N.V. PHILIPS'
GLOEILAMPENFABRIEKEN
EINDHOVEN

Conc.: Application of a gramophone
pick-up to the sets BX 370 U,
BX 380U, BX 388U, BX 480 U,
BX 485U.

R.S.912

Re : BX 388 A
Conc.:

Fig. 1

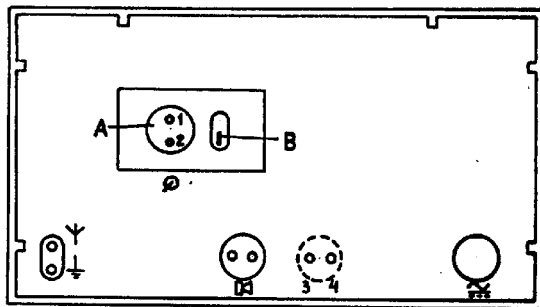
An example of a rear panel with the isolation transformer fitted is depicted in fig.1, the cut-out in the rear panel behind which the unit is mounted is shown to the top left of the diagram.

Fig. 2

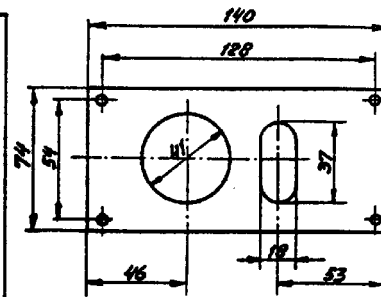
To improve the appearance of the cut-out in the rear panel, it is suggested that a plate of thin pertinax is cut and drilled to the dimensions depicted in fig.2. This then can be mounted on the front of the panel.

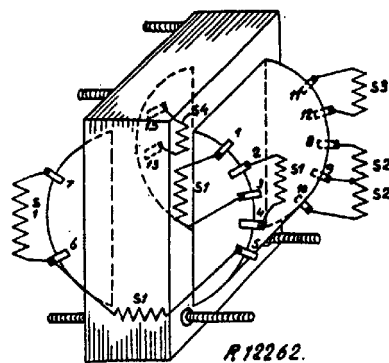
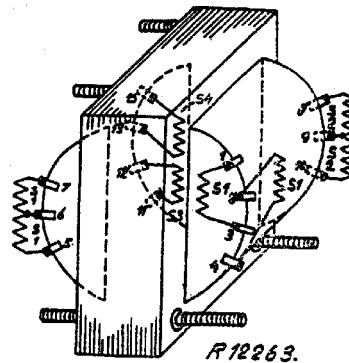
In more recent series the power transformer has been changed. In case of repair the new transformer must be connected according to figure B. Figure A is the old one. The code number of the new transformer is A3 141 32.2.
